**Об утверждении изменения № 1
к своду правил СП 2.13130.2020 «Системы противопожарной защиты.
Обеспечение огнестойкости объектов защиты», утвержденному
приказом МЧС России от 12.03.2020 № 151**

ИЗМЕНЕНИЕ № 1 к своду правил СП 2.13130.2020 «Системы противопожарной защиты. Обеспечение огнестойкости объектов защиты»

Рис. 1. Типовые схемы узлов примыкания и крепления наружных стен к перекрытиям.

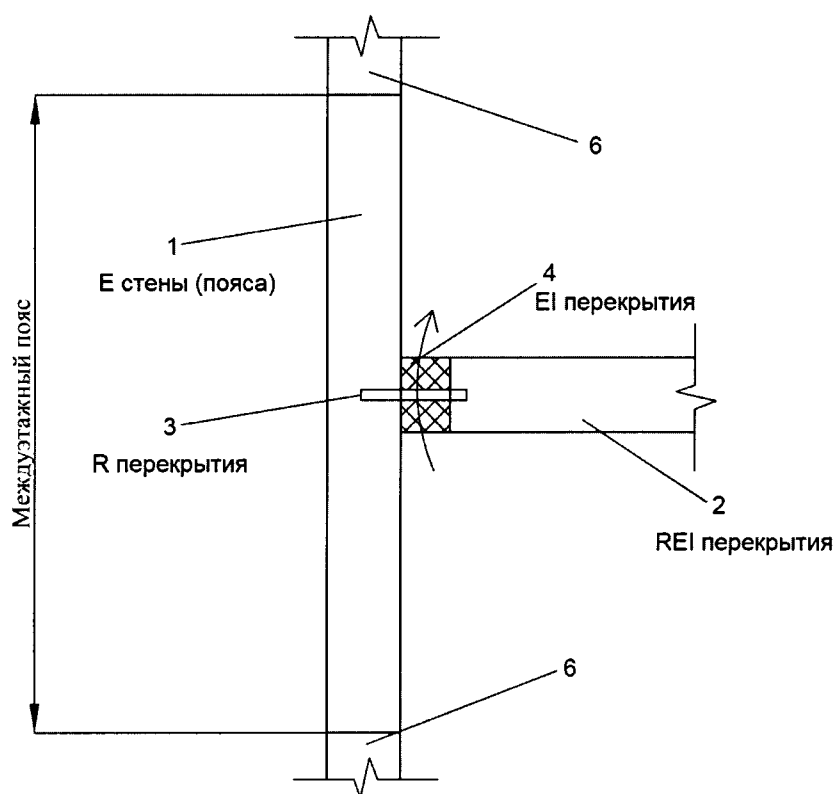
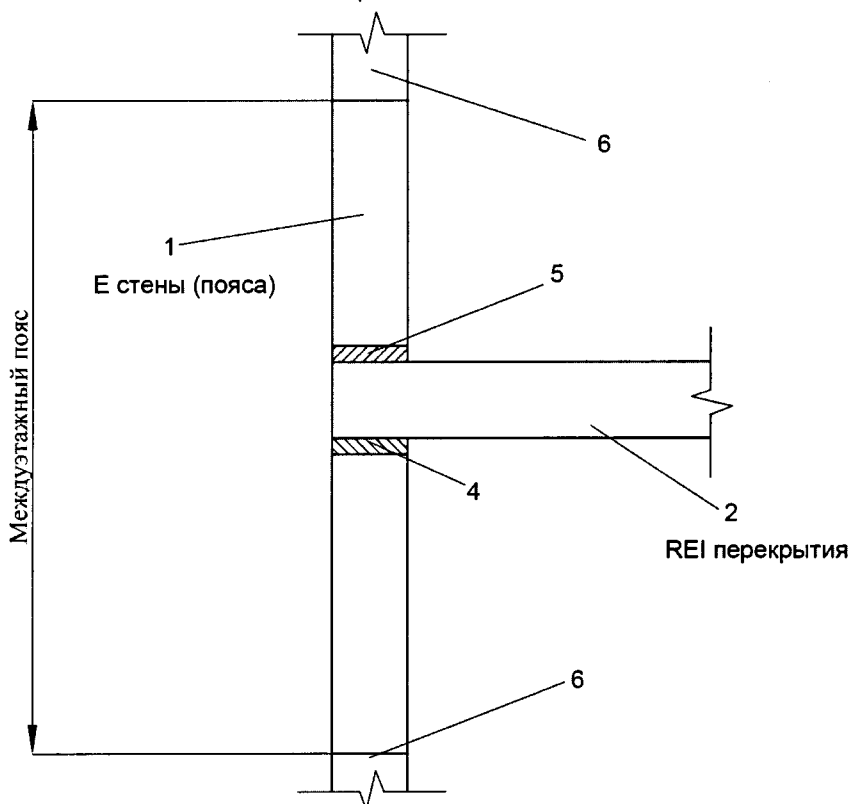
«5.4.18 Предел огнестойкости наружных несущих и самонесущих стен по потере целостности (Е) должен быть не менее требуемого предела огнестойкости для наружных ненесущих стен.

Предел огнестойкости конструкций наружных светопрозрачных стен (в том числе навесных, междуэтажного заполнения) по потере целостности (Е) должен соответствовать требованиям, предъявляемым к наружным ненесущим стенам.

Для наружных навесных стен (в том числе светопрозрачных) предел огнестойкости узлов примыкания и крепления стен к перекрытиям должен быть предусмотрен не менее требуемого предела огнестойкости перекрытия и оцениваться для узла примыкания – по признаку потери целостности (Е) и теплоизолирующей способности (I), для узла крепления – по потере несущей способности (R) (см. рис. 1 а). Если требуемый предел огнестойкости перекрытий составляет более REI 60, допускается принимать предел огнестойкости указанных узлов примыкания и крепления EI 60 и R 60 соответственно.

Для наружных стен междуэтажного заполнения (в том числе светопрозрачных) предел огнестойкости узлов примыкания (опирания) стен к перекрытиям должен быть предусмотрен не менее требуемого предела огнестойкости для наружных ненесущих стен (см. рис. 1 б), но с учетом требований подпункта «а» данного пункта.
